Ofício 14/2024

**ASSUNTO: SOLICITAÇÃO DE DOCUMENTOS PARA A HABILITAÇÃO (ESTUDO LUMINOTÉCNICO E TESTES EM BANCADA)**

A Empresa BRUMAT SERVIÇOS DE ENGENHARIA LTDA, inscrita sob o CNPJ nº 21.845.065/0001-08, situada **Rua Antonio Bernardo da Cunha Nº 818 - Bairro Vila Oliveira - Avaí/SP, CEP 16680-076**, vem respeitosamente à presença de Vossa Senhoria e ao Departamento de Serviços Urbanos do Município de Espírito Santo do Pinhal estado de São Paulo, pedir alguns esclarecimentos acerca da última solicitação e parecer de análise das amostras apresentada no processo licitatório 02/2024.

### INSTALAÇÃO EM ÂNGULO

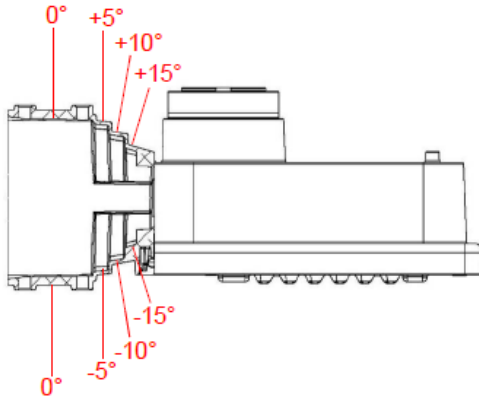
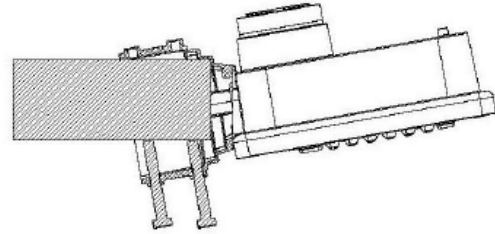
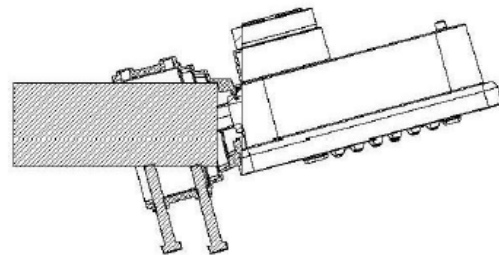
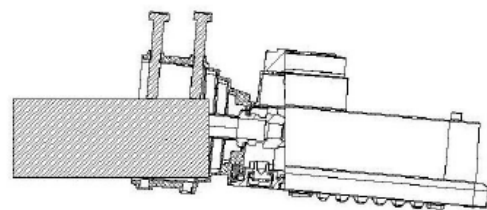
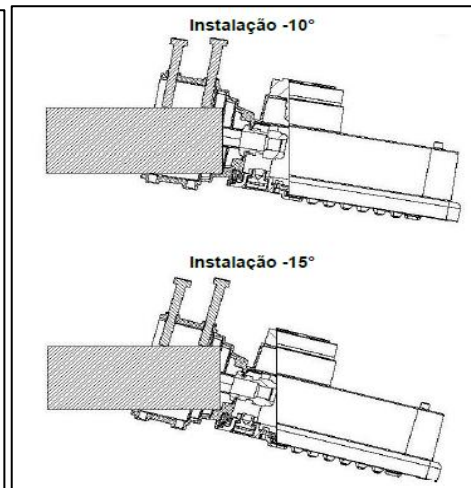
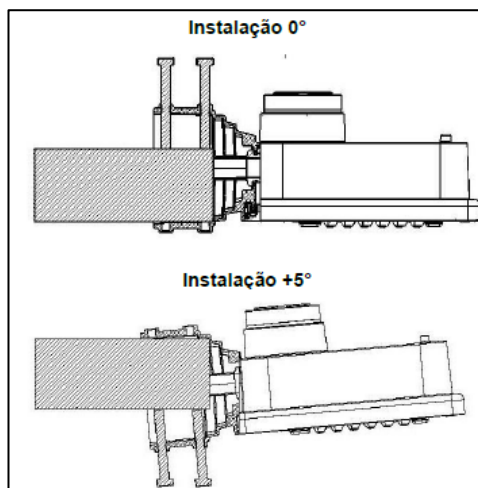
*“Quanto ao item 8.1.13.1, observamos que as luminárias apresentadas não possuem qualquer ajuste de angulo, e pelo estudo luminotécnico apresentado, estando o braço de iluminação com a angulação ideal, não há necessidade deste tipo de acessório, porém, para casos onde o braço possuir inclinação de angulo para ser corrigida, como será feita essa correção?”*

Em relação ao referido questionamento, gostaríamos de esclarecer que com relação ao apontamento do item 8.1.13.1, as luminárias possuem ajuste de inclinação de +15 graus conforme datasheet fornecido pelo fabricante Soneres, sendo que tal ajuste é realizado através de parafusos internos, conforme informações do datasheet a seguir destacadas:

Para a instalação da luminária em ângulo ( $-5^\circ$ ,  $-10^\circ$ ,  $-15^\circ$ ,  $0^\circ$ ,  $+5^\circ$ ,  $+10^\circ$  e  $+15^\circ$ ), certifique-se de que o poste esteja em contato com o degrau correto para o ângulo desejado.

- Para os posicionamentos com ângulos positivos ( $+5^\circ$ ,  $+10^\circ$  e  $+15^\circ$ ) os parafusos deverão ser posicionados nos furos inferiores do braço da luminária.
- Para os posicionamentos com ângulos negativos ( $-5^\circ$ ,  $-10^\circ$ ,  $-15^\circ$ ) os parafusos deverão ser posicionados nos furos superiores do braço da luminária.
- Para o posicionamento a  $0^\circ$  os parafusos poderão ser posicionados nos furos superiores ou inferiores do braço da luminária.
